改善箇所説明図

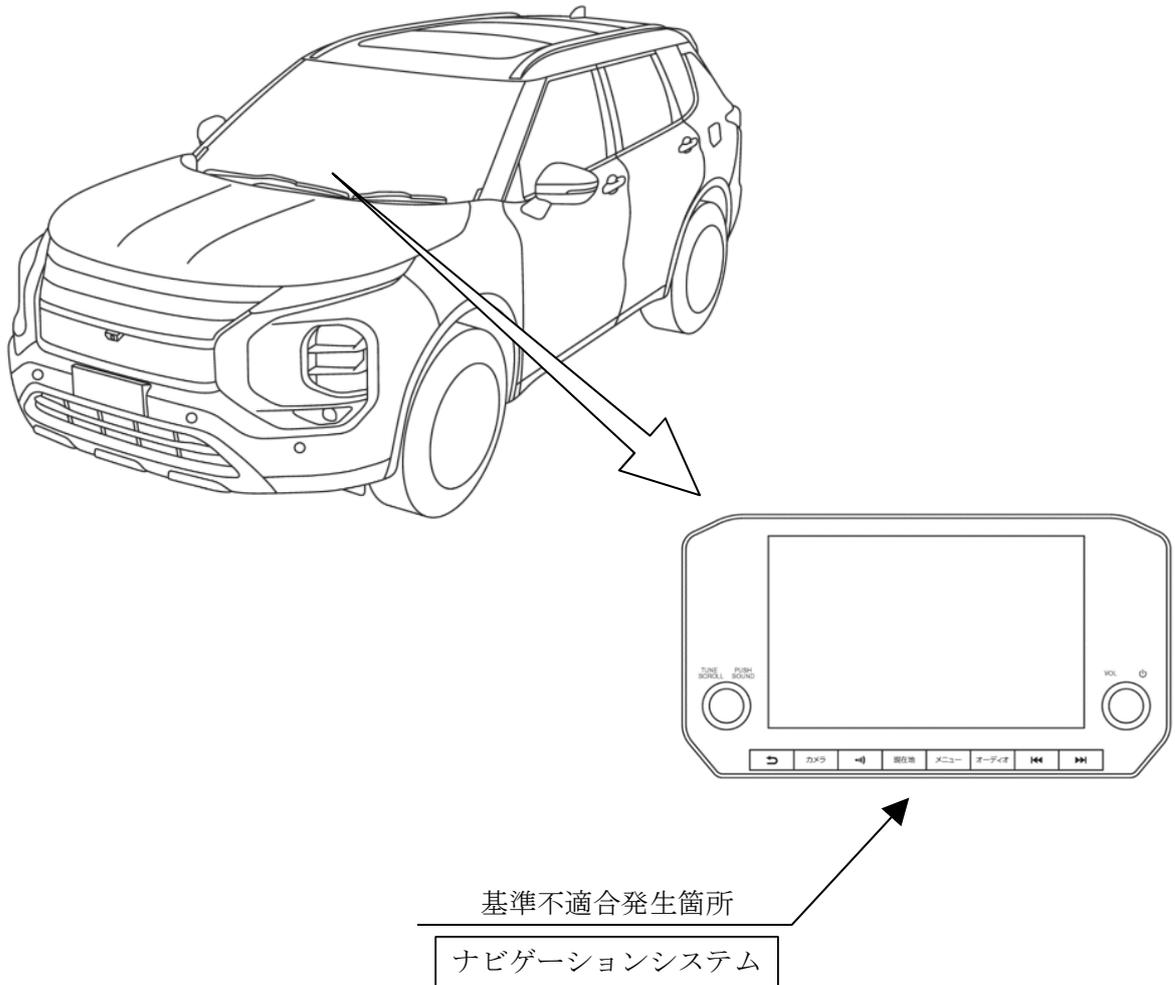
ナビゲーションシステムにおいて、制御プログラムの設定不備により、

- ①起動時にシステム内の情報処理が完了せず、再起動を繰り返す場合がある。
 - ②電源変動等によりシステム内の通信が途絶えた場合、復旧処理が行われなためカメラ映像に切り替わらず、黒画面となる場合がある。
- ①②の状態において、液晶画面に直前直左確認用のカメラ映像が表示されず、保安基準第44条(後写鏡等の基準)に適合しなくなるおそれがある。

全車両、ナビゲーションシステムの制御プログラムを対策仕様書き替える。

注：図中の 内は、プログラムを書き替える部品を示す。

識別：助手席側ドアチェッカーのヒンジにあるピン上側の頭部に、白または黄色のペイントを塗布する。
